Service Bulletin

Affected Model(s): 2002 ZR 500 LE

Bulletin No: 2001-1-21

Subject: Front Shock Axle Lower Mounting Location

Fig. 1

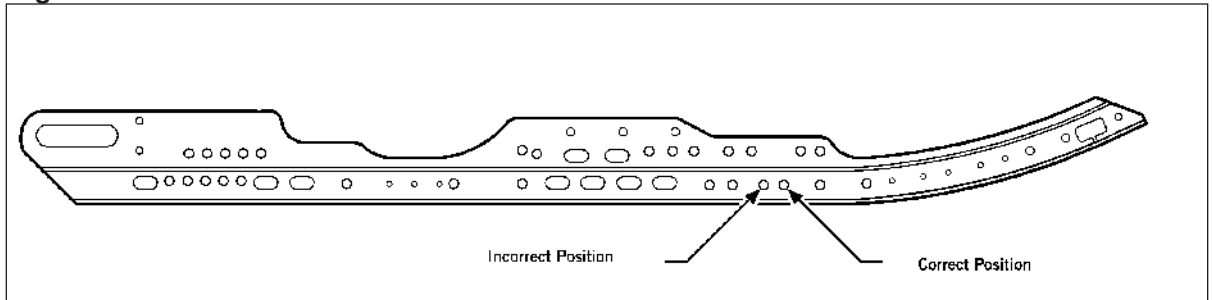
Arctic Cat takes pride in making sure our preassembly and assembly line are assembled with an absolute minimum of errors. Unfortunately, sometimes errors do occur. Recently, it has been determined that the incorrect lower mounting location for the front shock axle may have been used on some of the affected models.

Inspect all affected models at your dealership to determine if the correct mounting location has been used (see Fig. 1 for the correct mounting location). If the incorrect mounting location has been used, move the front shock lower axle to the correct slide rail mounting location. Notify all customers who have purchased an affected model through your dealership and make arrangements to have their snowmobiles inspected and serviced if applicable.

■ **NOTE:** It will be necessary to remove the outside-front idler wheels and loosen the limiter straps in order to remove the through-bolt securing the shock axle. To move the front shock lower axle forward and properly align the through-bolt with the new mounting location, it may be necessary to use a pry bar.
